RMC Bulletin 2016/02

Saison 2016

Frontspoiler CIK/FIA

TECHNICAL DRAWING No. 2d

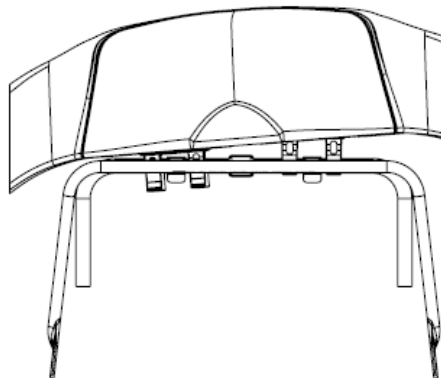
Für die Saison 2016 ist der Frontspoiler Typ CIK/FIA obligatorisch.

Bei den aktuellen Frontspoilern ist der Spoiler/Halter geschraubt, dann ist nur die Halterung auszutauschen. Der CIK/FIA Frontspoilerhalter ist im Karthandel für ca. 20.-- erhältlich.

Position non acceptable si une quelconque partie de des tubes inférieur du pare-chocs avant se trouve dans le les zones marquées (A).

Not acceptable position if any part of the lower tubes of the front bumper is are in the marked areas (A).
